REEQUIPAMENTO DO PARQUE EÓLICO DE CABRIL

PROJETO DE EXECUÇÃO

PARECER DA COMISSÃO DE AVALIAÇÃO

Agosto de 2026

Figura 2. Esquema geral da demolição das fundações existentes. Adaptado da Memória Descritiva do projeto de execução.

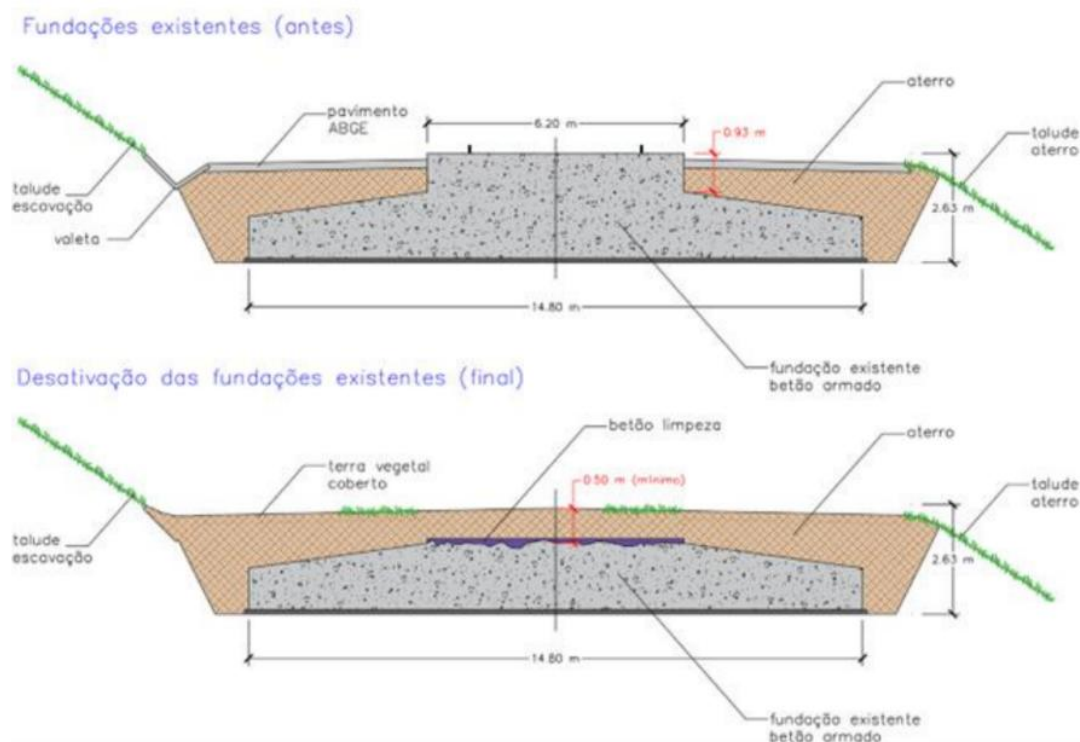
De todo o modo, considera-se que deve ser retirada a altura de 0,93 m de betão e ferro e a camada de pavimento ABGE, devendo ser reposto pelo menos 0,50 m de material de aterro e terras, tal como se apresenta na imagem seguinte.

Figura 3. Marcação dos aerogeradores atuais e de reequipamento do Parque Eólico de Cabril e radar de A/PG (Google Earth).

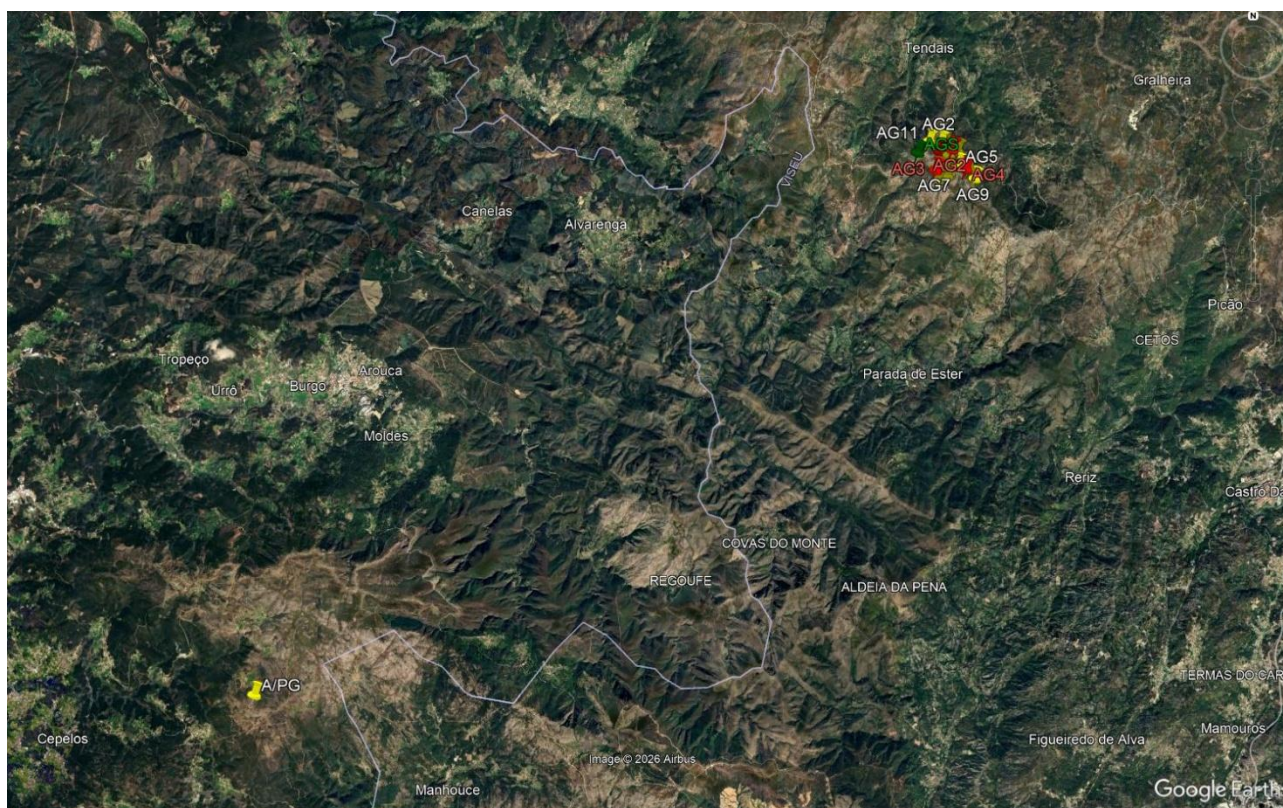
Na Figura 3 apresenta-se a localização de todos os aerogeradores (atuais e futuros) do Parque Eólico de Cabril, face ao radar de A/PG. Na Figura 4 apresentam-se todos os aerogeradores do Parque Eólico de Cabril, sendo que, os referenciados a amarelo (11) correspondem aos atuais que serão desmontados e os indicados a vermelho (4) correspondem aos futuros. Nesta figura, o aerogerador representado a verde resultou do sobreequipamento anterior e será mantido.

Figura 4. Parque Eólico de Cabril - Marcação de todos os aerogeradores (a desmontar a amarelo, futuros a vermelho, a manter a verde) (Google Earth).

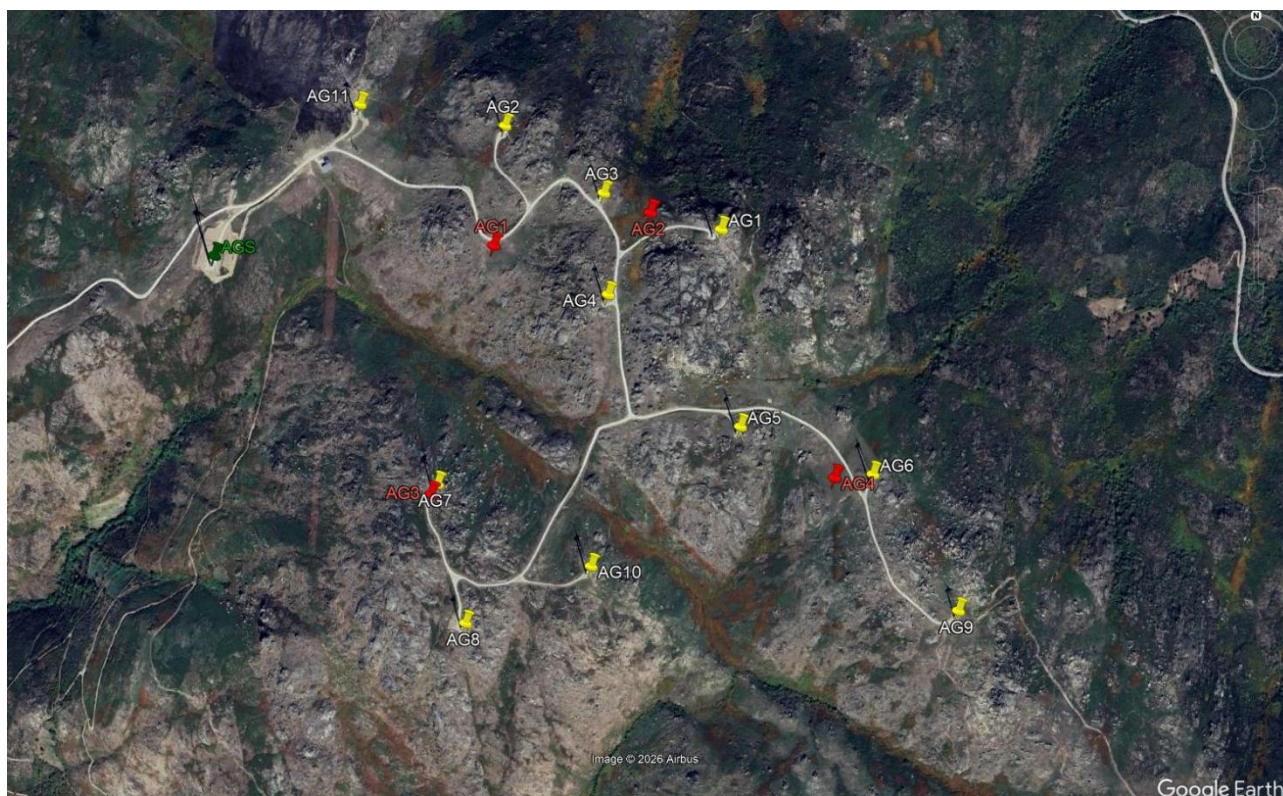
O IPMA apresenta um exercício de comparação do impacte dos futuros aerogeradores face aos atualmente instalados.
